工程指示 / 要求簡箋(E.I.)

工程指示編號：EI / 0587 / 19

工程名稱：觀塘裕民坊

工程項目：幕牆 趟門位置用鐵碼(T5C 22-50/F, T1G)

LEFT BRACKET DETAILS - 75x50x6mm GMS ANGLE

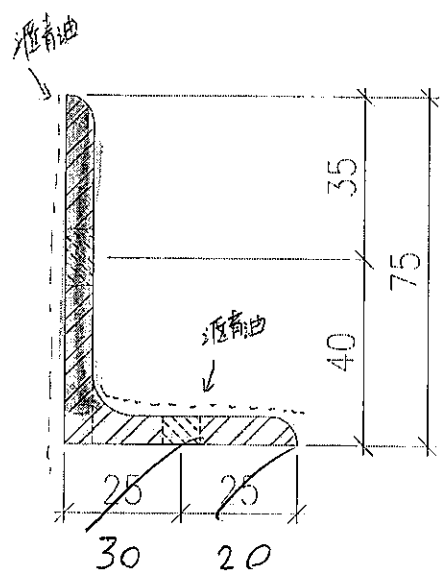
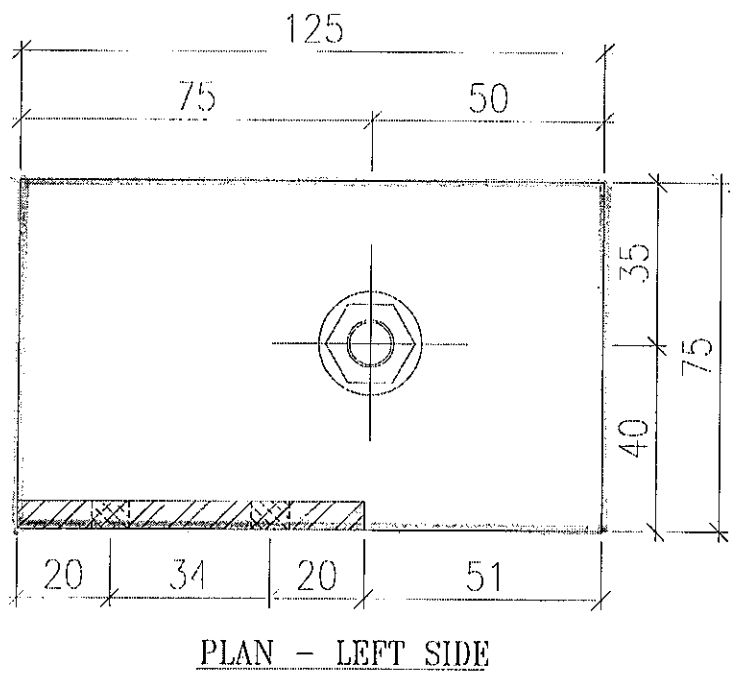
T5C = 25 x 4
 T1G = 38 x 4

規格: 起邊條 + 螺絲
 圖號: ~~SD-F-002~~
 數量: 252 (實用) + (後備)
 總數 = 252 隻
 材料: 75 x 50 x 6mm 鐵角
 L = 125 mm

~~FD01~~

b02

RIGHT BRACKET DETAILS-75x50x6mm GMS ANGLE

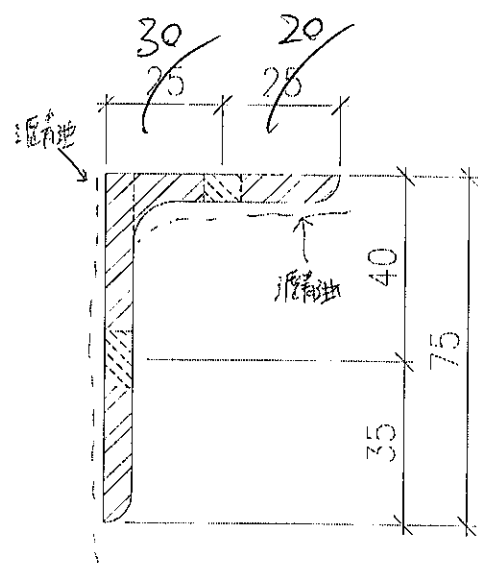
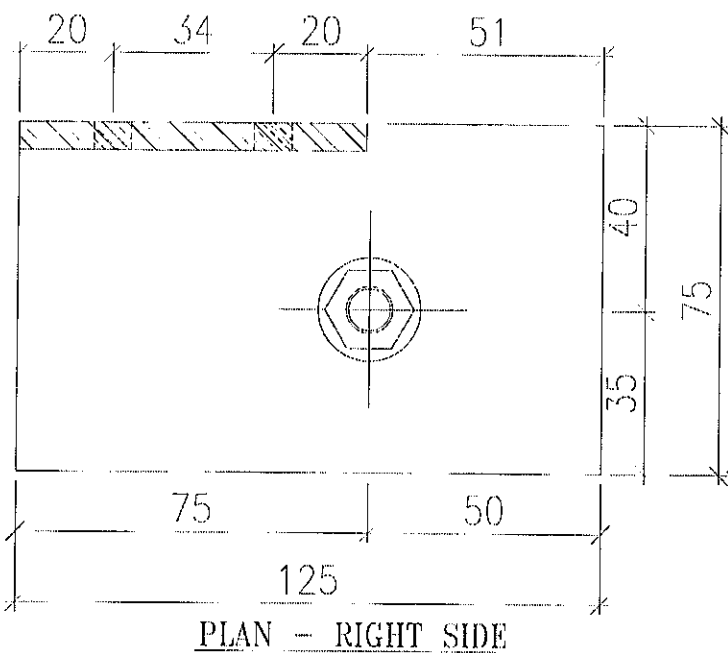
T5C = 25x4

T1G = 38x4

图号: ~~SD-F-001~~ SD-F-001

~~FD02~~

SD-F-002
~~F001~~

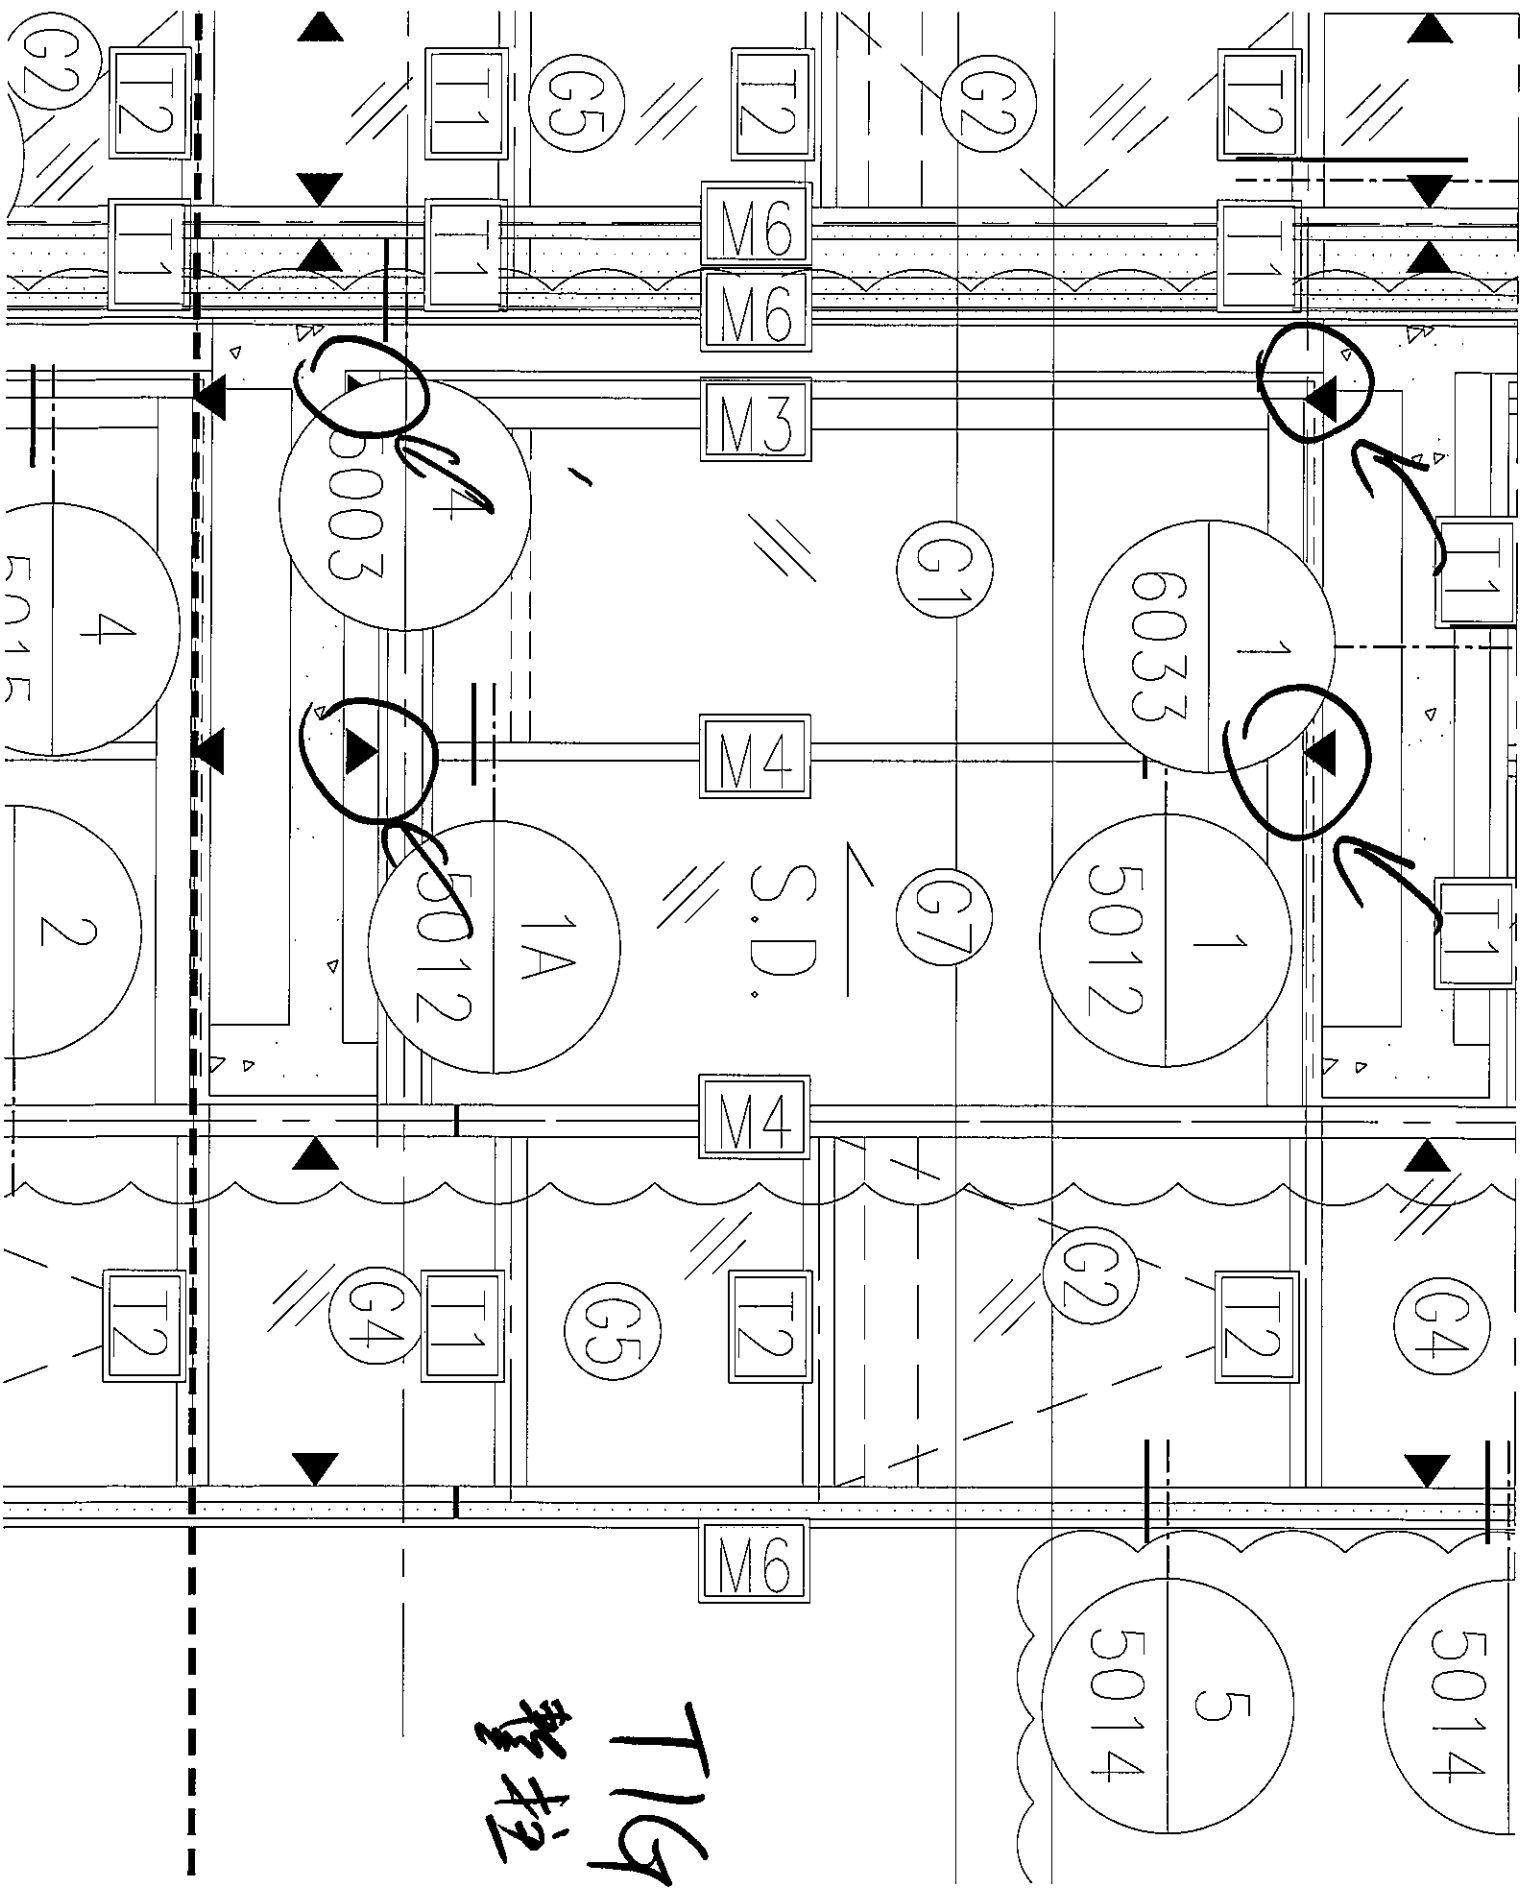
安裝 參考用

收邊山虫果絲 不生產

~~F002~~ 鋁料開表孔

SD-F-001 鋁料控孔

~~F002~~
SD-F-002

~~F001~~
SD-F-001

鋁料控孔
